Avis délibéré de la mission régionale d'autorité environnementale sur le projet de reconstruction de la digue protégeant le quartier du nouveau Charlieu et restauration hydromorphologique du Bézo, porté par le Syndicat mixte des rivières du Sornin et ses affluents, sur la commune de Charlieu (42)

Avis n° 2022-ARA-AP-1363

Avis délibéré le 11 juillet 2022

Figure 1: Plan de localisation du projet. Source : évaluation environnementale, page 10.

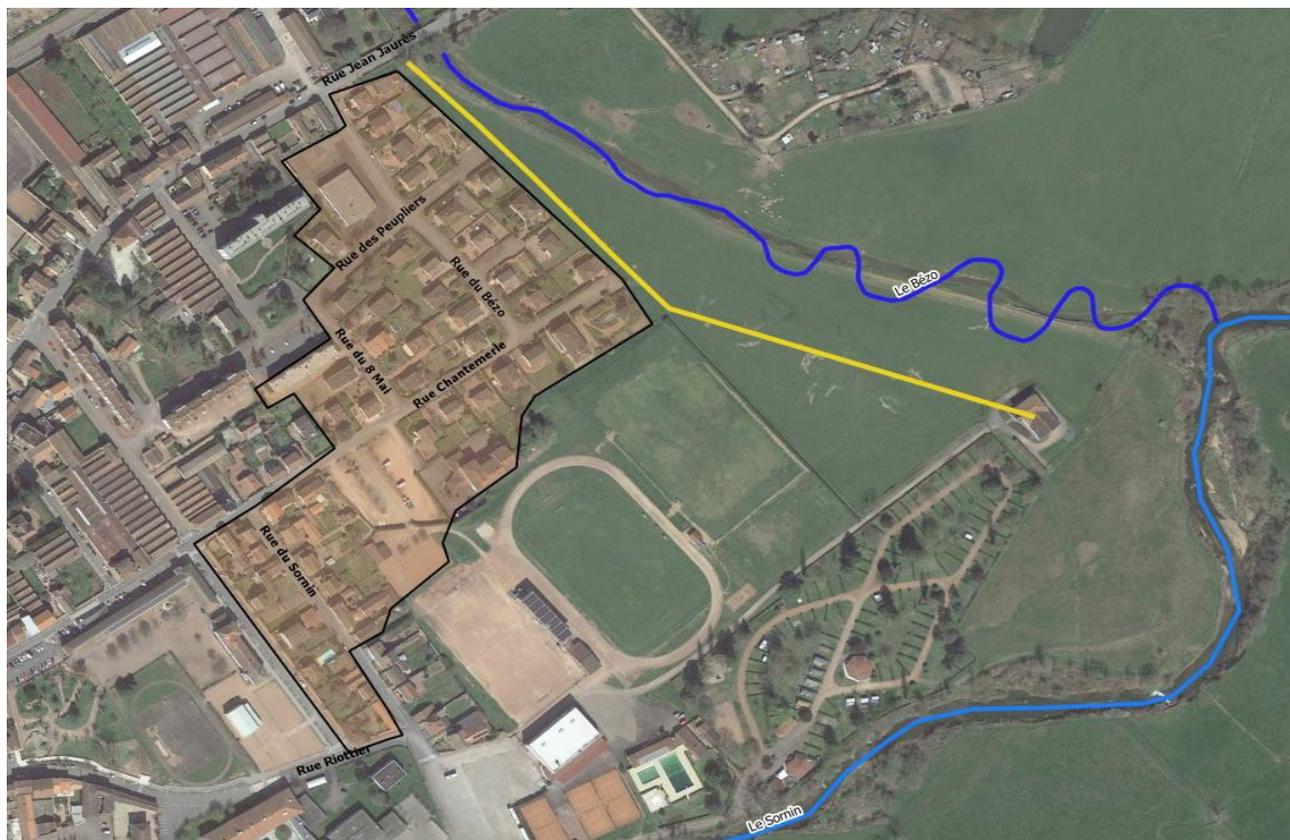
Dans la partie aval de l'aire d'étude, le projet intercepte les périmètres de protection rapprochés de deux puits appartenant au champ captant du Pré de la Doux.
